**WYJAŚNIENIE I ZMIANA
TREŚCI SPECYFIKACJI ISTOTNYCH WARUNKÓW ZAMÓWIENIA
ORAZ PRZESUNIĘCIE TERMINU SKŁADANIA OFERT**

dotyczy: przetargu nieograniczonego znak: EP/220/74 /2018 pn.: Dostawa jednorazowych i wielorazowych wyrobów medycznych do zabiegów endoskopii dla SPWSZ w Szczecinie

Dotyczy: Zadanie nr 13, poz.2,

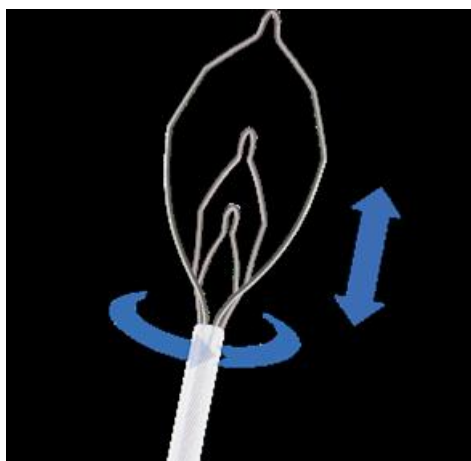
Prosimy o dopuszczenie igieł do ostrzykiwania w osłonce teflonowej, wyposażonych w mechanizm pozwalający na regulację igły, zgodnie z jej długością, tj. 4, 5 lub 6mm.

Słyszalny klik i blokada przy całkowitym schowaniu lub całkowitym wysunięciu igły do wymaganej długości, średnica korpusu 1,8mm, długość całkowita igły 180cm, średnica 0,6-0,7mm.

Nie, Zamawiający nie dopuszcza.
